KEUZE NA OVERLEG 18-6-2020

Gekozen oplossing:

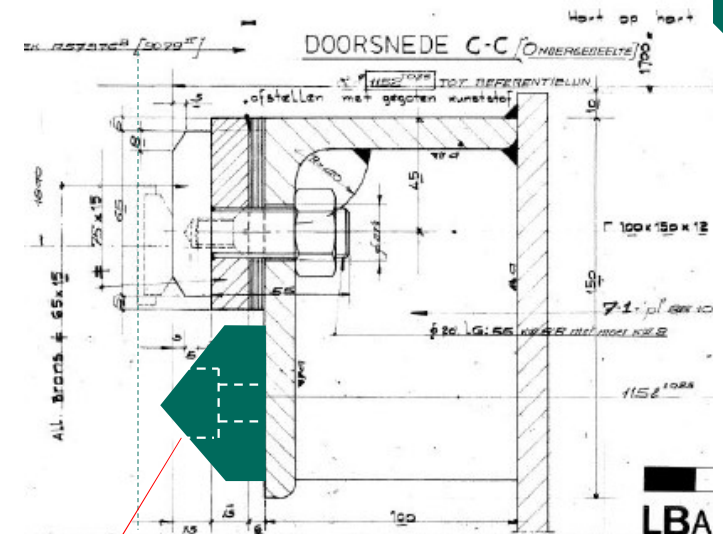
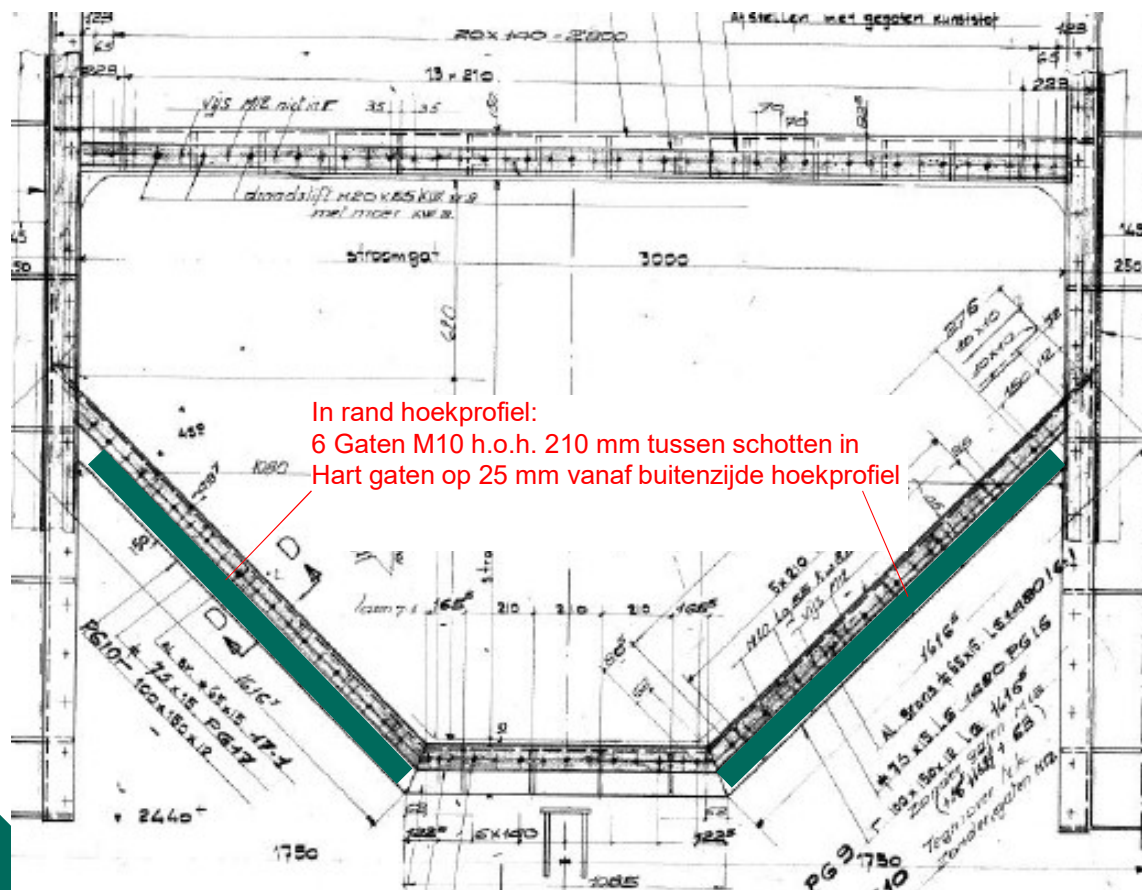
- Optie 1 aangepast: Monopolie-huisje aanbrengen op diagonale zijden, op hoeklijn aan deurzijde monteren

“Monopolie huisje”-strip:

ca. 1200x45x45^{*)}

Verbinding:

Verzonken boutgaten voor M10-8.8 (kleine kop of imbus)

6 gaten h.o.h. 210 mm, randafstand tot eind 75 mm

Materiaal: HDPE, zwart UV bestendig

^{*)} ruimte tussen schuif en hoeklijn:

15+15+11+2xuitvulling (neem aan 5) = 51 mm, dus hoogte

ca. 45 mm om min 5 mm vrij te lopen van schuif
